ウィンザー社・ワンパクシリーズ用ペダル 仕様変更のご案内

対象商品 : ウィンザー社・ワンパクシリーズ用ペダル(WI50510)

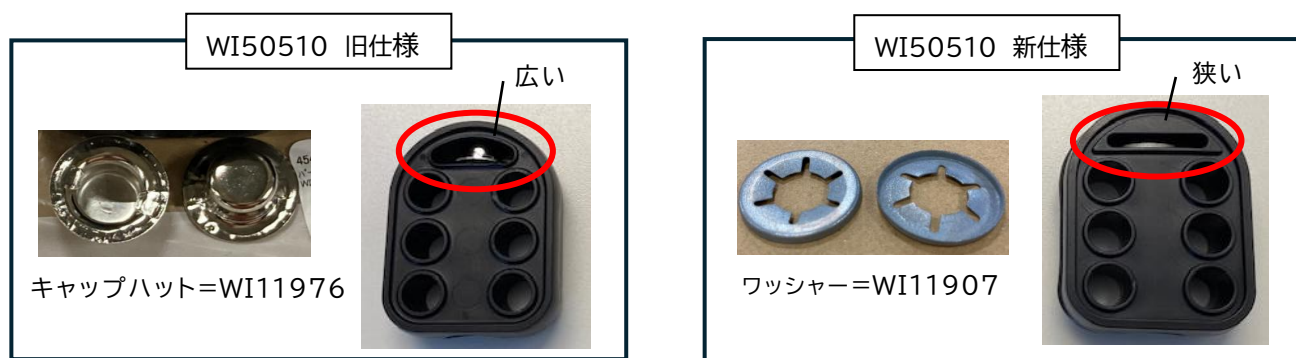
変更内容 : ペダルの形状変更、および固定方法・固定金具の変更

- ① 新仕様のペダルと固定用金具のセット品番はこれまで同様WI50510です。2024年12月入荷分から新仕様に変更となり、出荷されています。
- ② 新旧のペダル・固定用金具は互換性はありません。固定用金具のみのご注文の場合は、ペダルの仕様をご確認の上、キャップハットもしくはワッシャーのご注文をお願いいたします。
- ③ ワッシャーを取り付ける際は、表裏の向きに注意し、ワッシャーの表側がペダルの内側に向くようにお取り付けください。逆向きでワッシャーを固定すると外れ易くなっております。
